改善箇所説明図

基準不適合箇所

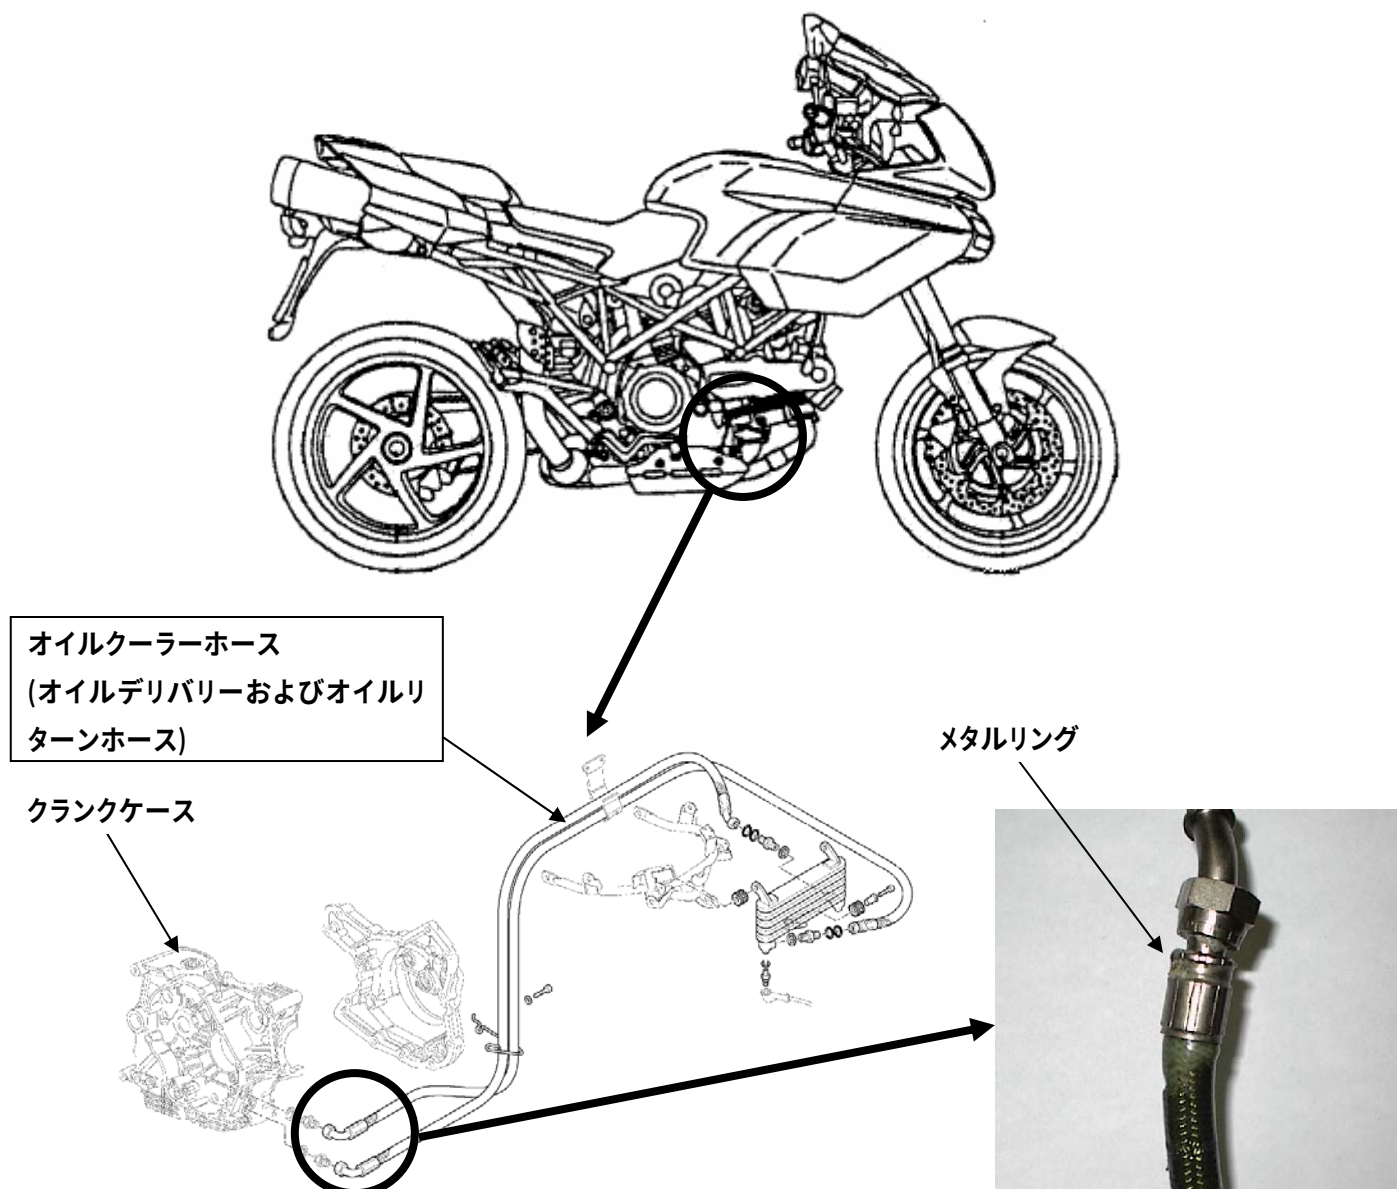
オイルクーラーホース(デリバリー及びリターンホース)において、クランクケース側ニップルとクーラーホースの接続部の金属接ぎ手の加工が不適切なため、当該接ぎ手部からエンジンオイルが漏れるものがある。そのため、エンジンオイルが飛散してリヤタイヤに付着し、最悪の場合、車両が転倒するおそれがある。

全車両、対策品と交換する。
